# EVIDENCIA DE REUNIÓN

**DEPENDENCIA Y/O ALCALDÍA RESPONSABLE DE LA REUNIÓN: ALCALDÍA LOCAL DE TUNJUELITO**

Revisión propuesta de conexión red pluvial nueva a existente en el CIV 6000485

PROPUESTA CONEXIÓN RED PLUVIAL

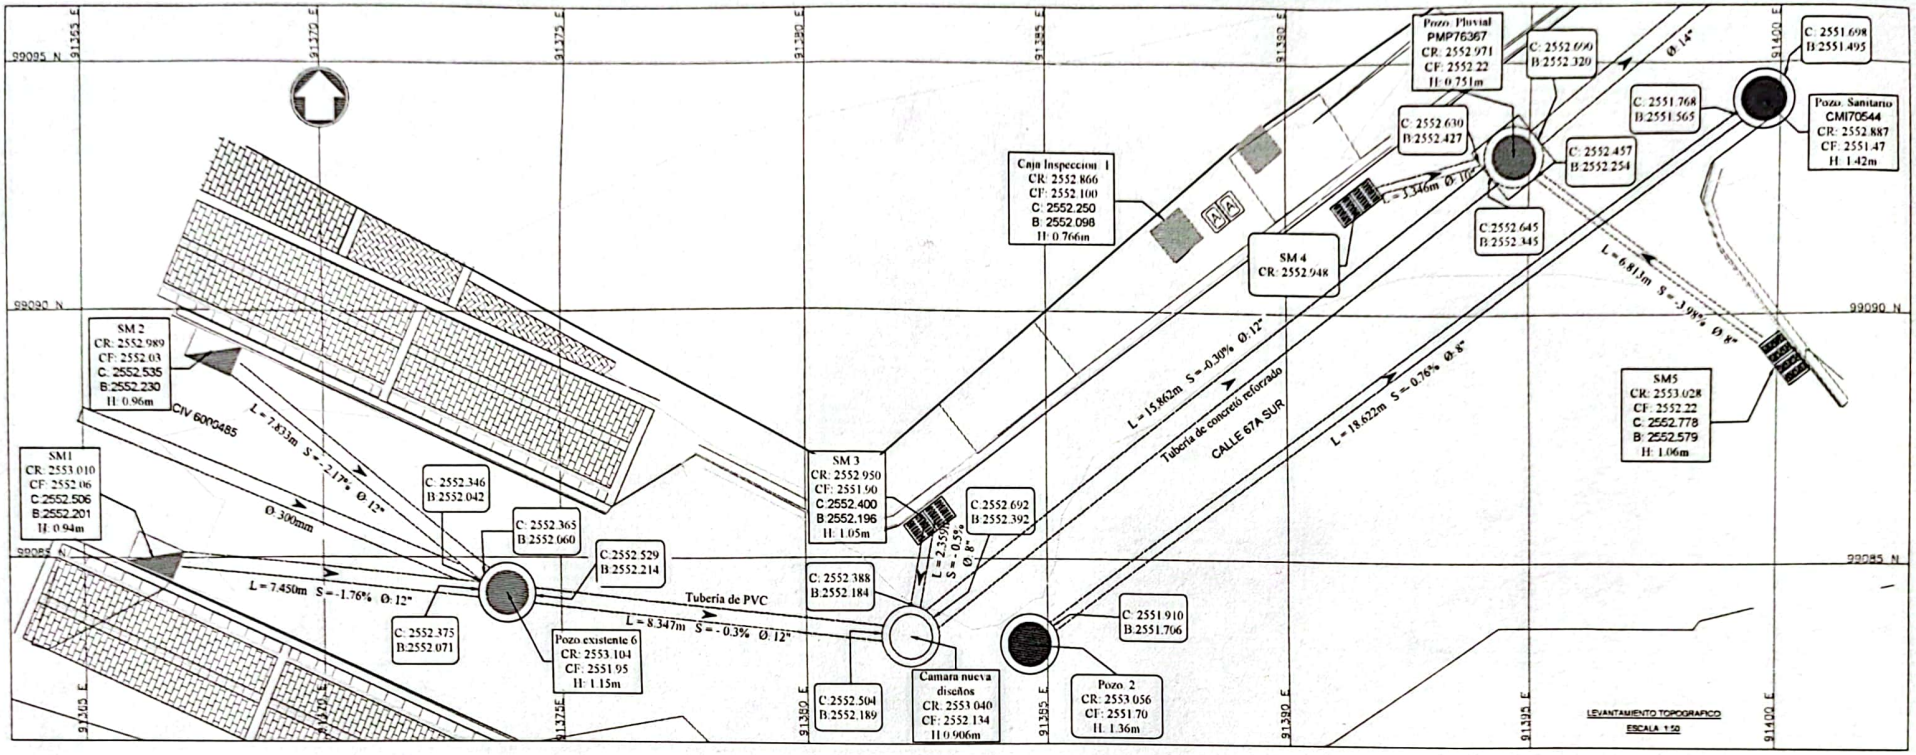
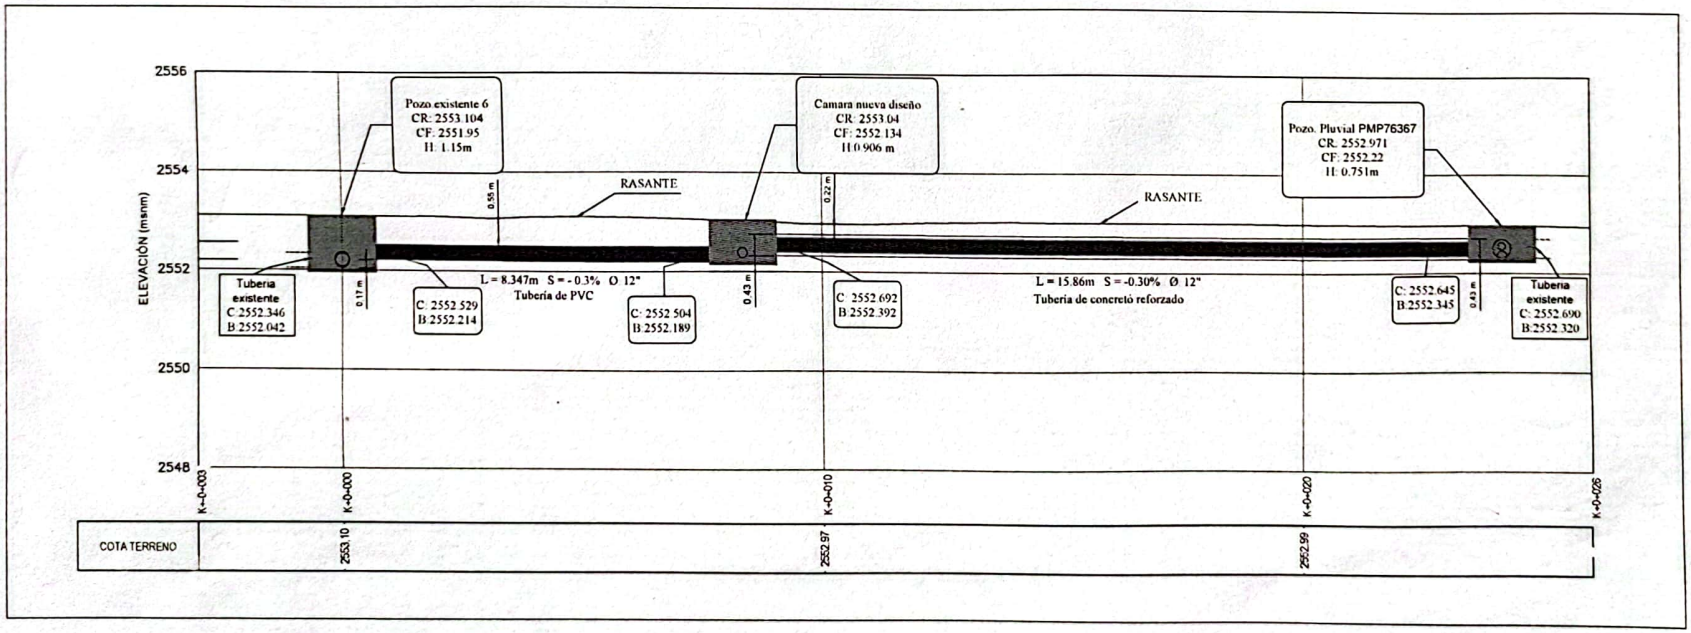
Al respecto, el Ing. Samuel Hernandez manifiesta que teniendo en cuenta las condiciones del terreno y las cotas tan superficiales en las que se encuentra construida la red pluvial existente, la

propuesta presentada por el contratista en acompañamiento de la interventoría, es viable para su construcción. De igual manera se recomienda por parte de la división de alcantarillado que se mange el desnivel de entrega y salida de los caudales en el proceso constructivo de la cañuela, tratando de dar un mejor manejo a la sedimentación normal de estos sistemas.
